**КАЛИБРЫ-ПРОБКИ ГЛАДКИЕ НЕПРОХОДНЫЕ
С НЕПОЛНЫМИ ВСТАВКАМИ ДИАМЕТРОМ
СВЫШЕ 50 ДО 75 ММ.**

**ГОСТ
14814—69***

No-go plain plug gauges with inserts of
not full-form with diameter over 50 to 75 mm.
Design and dimensions

**ГОСТ 14814—69 Пробки непроходные с неполными вставками диаметром
свыше 50 до 75 мм. Конструкция и размеры**

Черт. 1

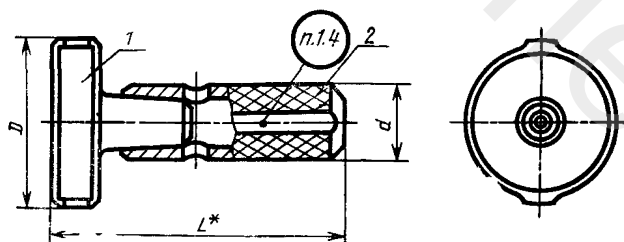
Пункт 1.1. Чертеж 1. Заменен размер:
 L на L^* .

Пункт 1.1. Чертеж 1 дополнен сноской:
«* Размер для справок».

Черт. 2

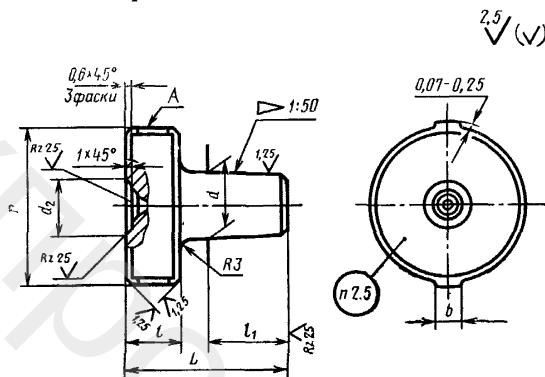
Пункт 2.1. Чертеж 2. Заменено обозначение шероховатости:

$\nabla 4$ на $\sqrt{10}$

▽ 5 на $\overset{5}{\checkmark}$

▽ 6 остальное на $\overset{2,5}{\checkmark}(\checkmark)$

▽ 7 на $\overset{1,25}{\checkmark}$

▽ 8 на $\overset{0,53}{\checkmark}$
